日機株式会社

仕様変更のお知らせ

対象製品

- ・ NLU05-DC/AC
- ・ NLU10-DC/AC
- ・ NLU20-DC/AC

変更箇所

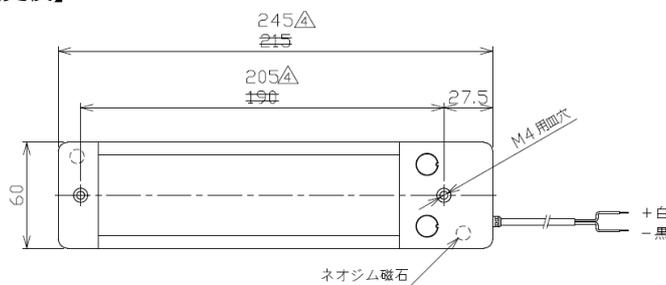
型式	全長	取付ピッチ	全長	取付ピッチ
NLU05-DC/AC	215mm	190mm	245mm	205mm
NLU10-DC/AC	390mm	365mm	420mm	380mm
NLU20-DC/AC	535mm	510mm	565mm	525mm

【変更前】

【変更後】

※その他、製品仕様の変更はございません。

次回入荷分より順次、新仕様へ移行いたします。
